改善箇所説明図

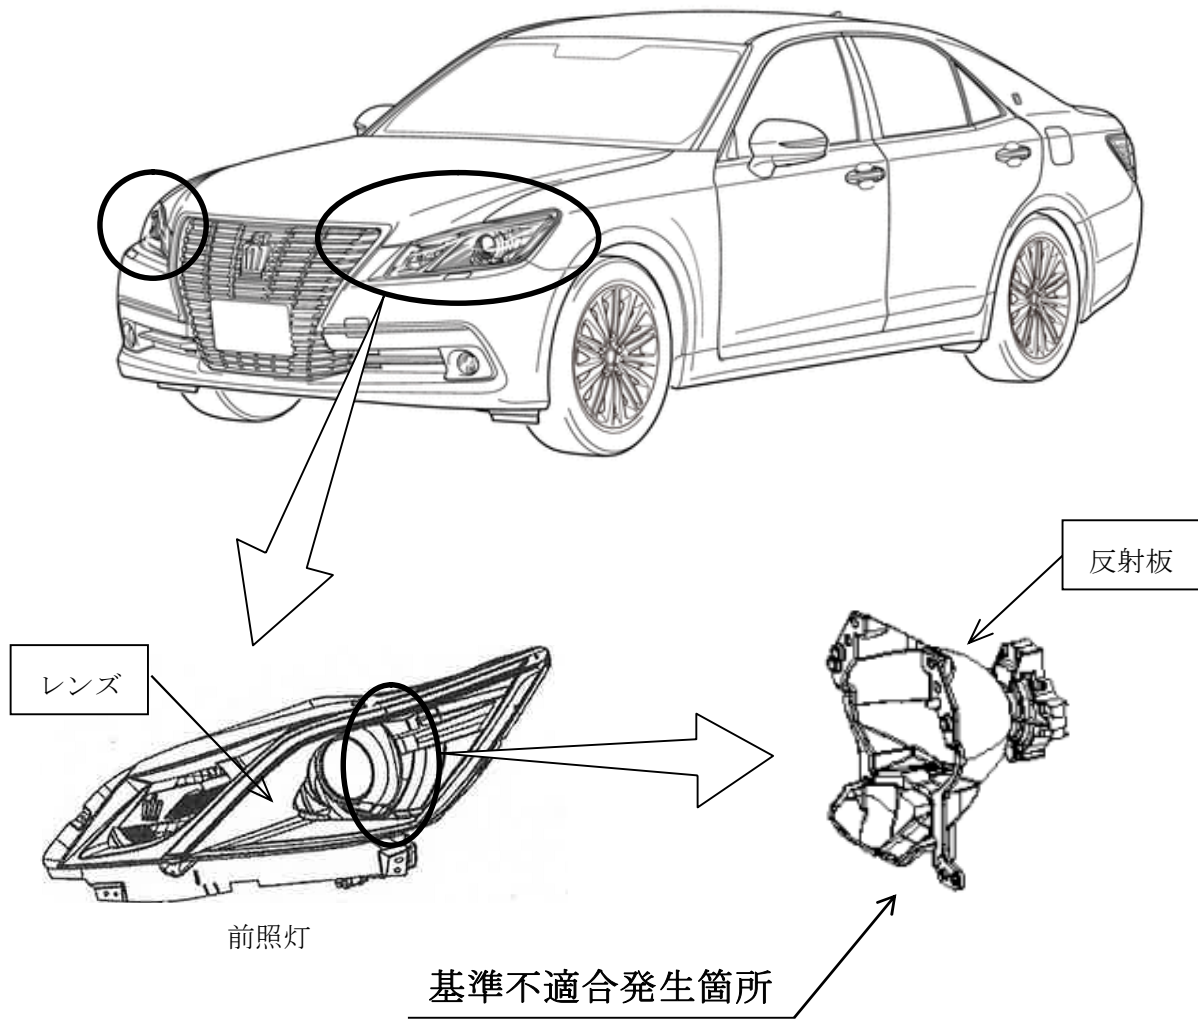
前照灯において、タクシー用途等で使用する際、想定を超えて長時間点灯し続けると、バルブからの熱と紫外線により反射板のアルミ蒸着が剥離することがある。そのため、そのまま使用を続けると、集光不足となり、光度が徐々に低下し、最悪の場合、保安基準第32条を満足しなくなるおそれがある。

全車両、前照灯の反射板を対策品に、レンズを新品に交換する。

識別：改善済車両には車台番号打刻の左上部に黄色ペイントを塗布する。
